國泰人壽中山區長春段都更案  
新建工程

環境影響說明書

(定稿本)

第二次修訂稿意見  
回覆說明對照表

附圖1 R1F層平面配置圖

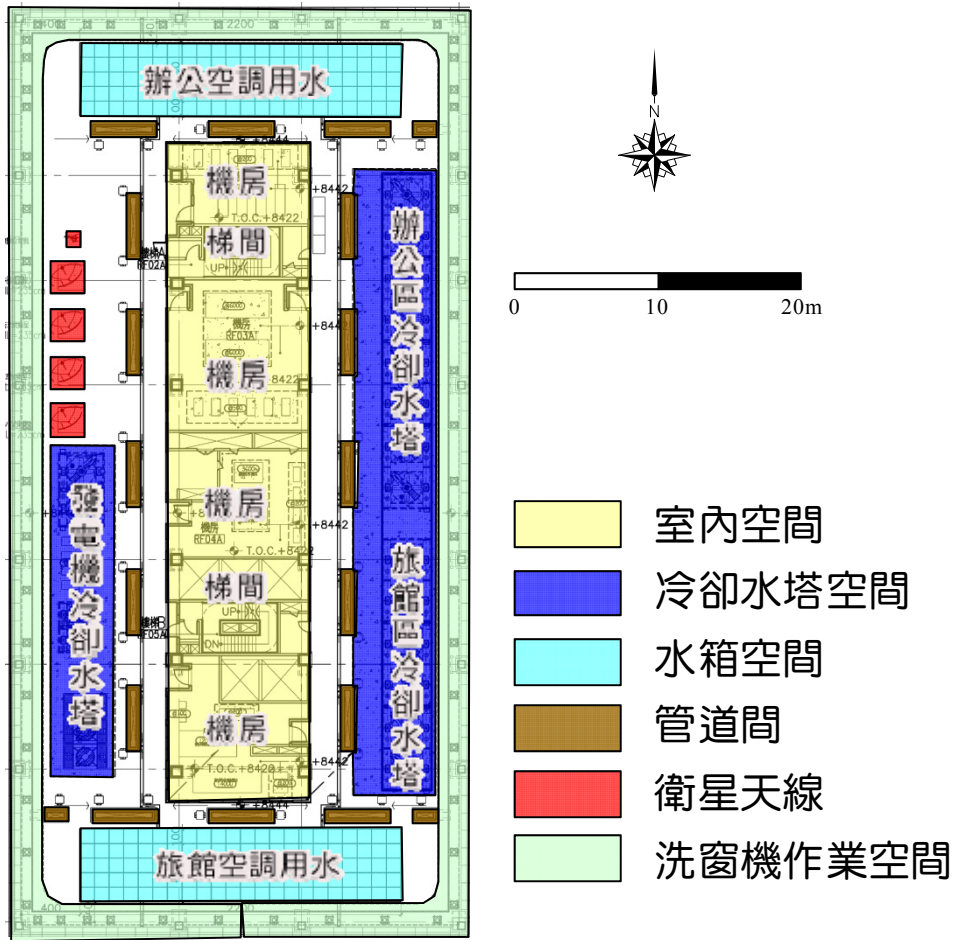
原則同意！惟請除 14 樓有 Roof Garden 外 20 樓也應回應熱島效應及強暴雨滯洪機制，有 Roof Garden 兩向立面建議陽台有垂直綠化。

審查意見	答覆說明	修訂處	
		章節	頁次
陳委員鴻烈：			
答覆說明中開發單位承諾取得鑽石級綠建築標章，但卻又直言「實際狀況要依台灣建築中心審查結果」做為最後結果，不符當初承諾。請修正為「完工後 6 個月內取得鑽石級綠建築標章」。	遵照辦理，本案綠建築承諾於放樣勘驗前取得綠建築候選證書，並於完工後 6 個月內取得鑽石級綠建築標章，詳細計算請參考附錄十二。	5.10	5-42
郭委員瓊瑩：			
原則同意！惟請除 14 樓有 Roof Garden 外 20 樓也應回應熱島效應及強暴雨滯洪機制，有 Roof Garden 兩向立面建議陽台有垂直綠化。	<p>謝謝委員指教，本案屋頂層(R1F)配合辦公室及旅館需求，設置冷卻水塔、水箱、衛星天線、管道間及預留洗窗機作業空間等，平面配置如附圖 1，已無適當空間可規劃作為綠屋頂，故另於 14 樓設置空中露臺花園。</p> <p>考量建築景觀整體規劃，本案建築立面均採玻璃帷幕牆設計，無規劃陽台可作垂直綠化使用，敬請委員諒察。</p> <p>本案利用屋頂空間及 14~20F 西向立面收集雨水，地面層鋪面多採用透水鋪面，可增加暴雨滯洪功能；並於地面層及 14 層露臺進行植栽綠化，建築景觀外牆多採用淺色系，可降低都市熱島效應之影響。</p>	—	—
洪委員啟東：			
敬請按承諾事項做具體操作。	遵照辦理。	—	—
